Gemeinde Bockhorn

Bebauungsplanes Nr. 72 "Verbrauchermarkt Urwaldstraße"

Ergebnis der öffentlichen Auslegung gem. § 3 Abs. 2 BauGB

Bearbeitet: 11.02.2019

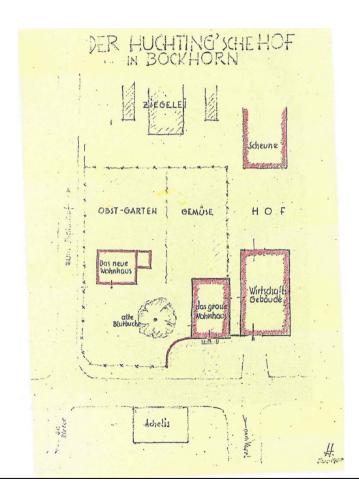
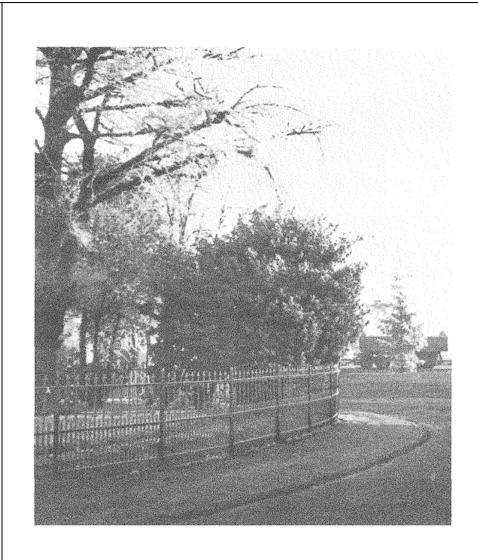
Für die Gestaltung des Randbereiches der Straßenecke Am Markt/Urwaldstraße wird vorgeschlagen, nicht der Vorgabe des B-Planes 72 zu folgen, sondern hier einen Bezug zur Bockhorner Historie herzustellen. Der Ziegeleiindustrie mit ihrer Blütezeit im ausgehenden 19. und der ersten Hälfte des 20. Jh. ist durch die ZiegeleiarbeiterPlastik gegenüber auf dem Marktplatz genügend Ehrerbietung gezollt worden. Bockhorner Geschichte ist nicht nur Ziegeleigeschichte. Sie reicht viel weiter in die Vergangenheit zurück und wird durch den Ortsnamen öffentlich. Es ist die Geschichte eines Handelsplatzes an frühzeitlichen Fernverkehrswegen (Friesische Heerstraße), der auf einer Geestanhöhe am Rand des Küstenmoores im baumbestandenen Gelände; mit für die damalige Vegetationsentwicklung erstaunlichen Buchen, die zu dieser Zeit auch in den germanischen Norden vorrückten. Dieser frühen Vegetation könnte durch Pflanzung einer "Erinnerungsbuche" aus Anlass der ersten Namensnennung des Wehdeortes vor 800 Jahren 2020 ein Ehrenplatz dauernd geschaffen werden. Zu erinnern ist auch daran, dass annähernd an gleicher Stelle auf dem früheren Huchting'schen Hof bis in die Mitte des 20. Jh. eine starke Blutbuche gestanden hat (s. Anlagen 1 u. 2). Das war eine in der "Perlenkette" gleicher großer und repräsentativer Gehölze entlang der Urwaldstraße und der Langestraße. Heute Leben davon nur noch vier. Die Blutbuchen an der Straße am Markt sollten auf jeden Fall erhalten bleiben, besser gepflegt werden und ggfs. durch Vergrößerung und Ausgestaltung des jeweiligen Pflanzbereichs, wie für die Bäume vor dem neuen Verbrauchermarkt vorgeschlagen. Die Ausgestaltung eines Bockhorner Ehrenplatzes sollte mit einem Metallzaun, möglicherweise im Stil des Zaunes, wie er auf der Anlage 2 gezeigt wird zur Straßenecke hin abgegrenzt werden. Die Strauchbepflanzung um den Baum sollte mit Ilex (Stechpalmen) erfolgen; ebenfalls eine landschaftstypische Pflanze in Wald und Busch der Friesischen Wehde.

Durchaus vorstellbar wäre die Pflanzung einer Rotbuche im Eckbereich unter Beachtung der Sichtverhältnisse und der Verkehrssicherheit als Reminiszenz an die Ortsgeschichte.

Allerdings kann die Gemeinde solche gestalterischen Details im Bebauungsplan in Ermangelung einer Rechtsgrundlage nicht festschreiben.

$\label{thm:continuous} \mbox{Die Gemeinde wird diese Vorschläge zu Gestaltung} \ \ \mbox{an den Bauherren weitergeben}.$
